設計図書等に対する質問及び回答

工事番号
工 事 名 就将小学校管理教室棟大規模改修建築主体工事

改修後 土間断面図
(家庭科室)

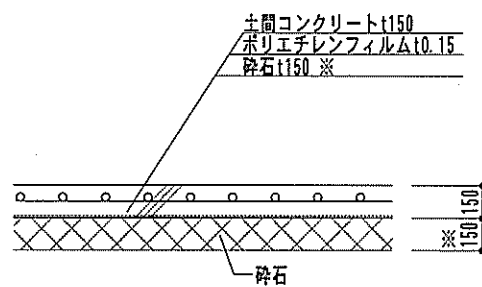
番号	質問内容	頁	回答
1	土間研り、復旧について、研り取りの範囲は、土間コンクリートまでとし、砕石部分は既存使用で良いでしょうか。また、復旧に際して図示では、砕石上に断熱材を敷く様に見られますが断熱材の仕様をご指示ください。	A-85図 別紙	土間研り、復旧部分の建築工事での研り取りの範囲は、土間コンクリートまでです。砕石は、設備工事で全て撤去し、建築工事で復旧します。また、砕石上には、断熱材の敷き込みは行いません。復旧後の土間の断面図は、別紙図面のとおりです。
2	仮設計画に、7月9日仮設校舎完成とありますが、その後、引っ越し等あるかと思います。具体的な着工可能時期はいつ頃でしょうか。	特記事項	7月20日の終業式後から7月27日頃にかけて、仮設校舎への引っ越しを行います。7月28日頃から、屋内での作業に着手可能です。 屋外での作業は、契約後に着手可能ですが、児童の通学や給食車両の出入、学校行事等に支障のないように配慮をお願いします。

※配膳室部分はつり復旧範囲・小会議室・保健室・廊下は、砕石厚を200とする。
